**AVIS RELATIF À LA PROTECTION
CONTRE LES EVENTUELS EFFETS NOCIFS ET NUISANCES
PROVOQUÉS PAR LES RAYONNEMENTS NON IONISANTS
GÉNÉRÉS PAR DES ANTENNES ÉMETTRICES STATIONNAIRES**

Commune : MODAVE - Exploitant : ORANGE

Rapport n° 1226 / 2024

Figure 2 : Vue en plan des installations d’antennes dans un rayon de 300 mètres autour de l’installation faisant l’objet de la demande d’avis

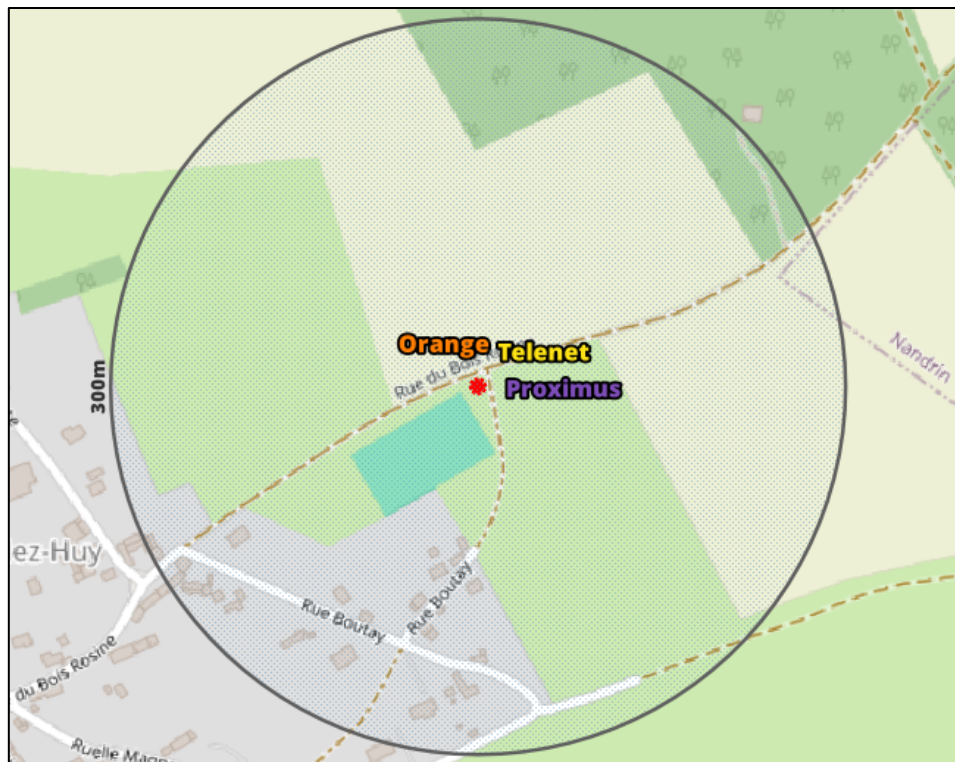
- il y a au plus 4 installations d'antennes émettrices stationnaires présentes dans la zone d'évaluation de 300 mètres de rayon représentée dans la figure 2, y inclus l'installation référencée dans le paragraphe 2 : la limite cumulative définie à l'article 4, §2 du décret est nécessairement respectée dans les lieux de séjour à l'intérieur de la zone d'évaluation de 300 mètres de rayon ;
- il y a exactement 5 installations d'antennes émettrices stationnaires présentes dans la zone d'évaluation de 300 mètres de rayon représentée dans la figure 2, y inclus l'installation référencée dans le paragraphe 2 et il existe, pour 3 ou 4 de ces installations, un avis attestant le respect de la limite abrogée de 3 V/m : la limite cumulative définie à l'article 4, §2 du décret est

- c) dans tous les autres cas, il a été vérifié que la limite cumulative définie à l'article 4, §2 du décret n'est pas dépassée dans les lieux de séjour sur base du nombre d'installations localisées dans la zone d'évaluation de 300 mètres de rayon représentée dans la figure 2, de leur localisation ainsi que des données inscrites dans la figure 1 et au paragraphe 4 du présent avis et dans les avis attestant le respect de la limite par installation ou de la limite abrogée de 3 V/m relatifs aux autres installations reprises dans la figure 2.

Compte tenu des considérations ci-dessus, il apparaît que l'intensité du rayonnement électromagnétique généré, dans les lieux de séjour situés dans un rayon de 300 mètres autour de l'installation référencée dans le paragraphe 2, par l'ensemble des antennes émettrices stationnaires de l'ensemble des exploitants du même site d'antennes émettrices stationnaires respecte la limite fixée à l'article 4, § 2 du décret.
